申请号或专利号：202010787408.3

发明创造名称：一种多模块化组合钻井液回收振动筛

复审通知书

图 2-1 由细到粗的筛分

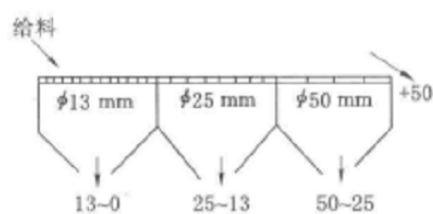
对此,合议组认为:权利要求 1 限定了“在不同的筛板支架上,可放置不同尺寸的过滤孔的筛板”,并未明确上述陈述提及的“当数量为一层的时候,可以通过在所需环境更换不同尺寸的过滤孔的筛板实现对不同钻井泥浆的过滤”。而设置多层孔径不同的筛板,使其分别筛分不同直径的固相,或者在同一层筛板上放置不同尺寸过滤孔的筛板在本领域是公知常识(参见证据 1,第 8、10 页:用几个筛孔尺寸不同的筛面依次进行筛分时,可得到不同粒度级别的产物。筛分顺序有以下 3 种,由细到粗的筛分,见图 2-1,由粗到细的筛分,如图 2-2 所示,混合筛分,如图 2-3 所示)。本领域技术人员根据实际筛分的需求,容易想到在不同的筛板支架上放置不同尺寸的过滤孔的筛板,用于满足钻井液中不同尺寸的固相过滤需求。

对此，合议组认为：对比文件 4 公开了“网槽 3 内壁设置有边台 6”、“延伸边框 7 与网槽 3 内壁的边台 6 贴合连接”、“将单元筛网 4 顶端的延伸边框 7 脱离网槽 3 内壁的边台 6”（参见说明书第 22、24、31 段），可见，单元筛网 4 顶端的延伸边框 7 设置于网槽 3 内壁的边台 6 上，并不能排除对比文件 4 的筛网整个表面是一个平面的可能性。对比文件 4 公开了“单元筛网 4 顶面边缘位置环绕焊接有延伸边框 7”，通过调整延伸边框 7 的宽度，多个单元筛网 4 即可实现贴合，该安装方式也是本领域常见的筛网固定方式（也可参考证据 1 图 2-1）。在此基础上，筛块过滤板大于筛块连接框的部分为对应的短杆或长杆宽度的一半，即两块筛块安装到筛板支架内时，两块筛块的边缘刚好处于贴合状态，当筛块安装到筛板支架内并铺满时，在筛板支架上形成铺满并相互贴合的筛块是本领域的常规技术手段，效果可以预期。此外，权利要求 1 限定了“在对应筛块连接框的长边位置，设有条状的空白段，此处不设置过滤孔”，如复审请求人所述，该空白段位于筛网孔之间，也会直面钻井泥浆的固液相的冲蚀。
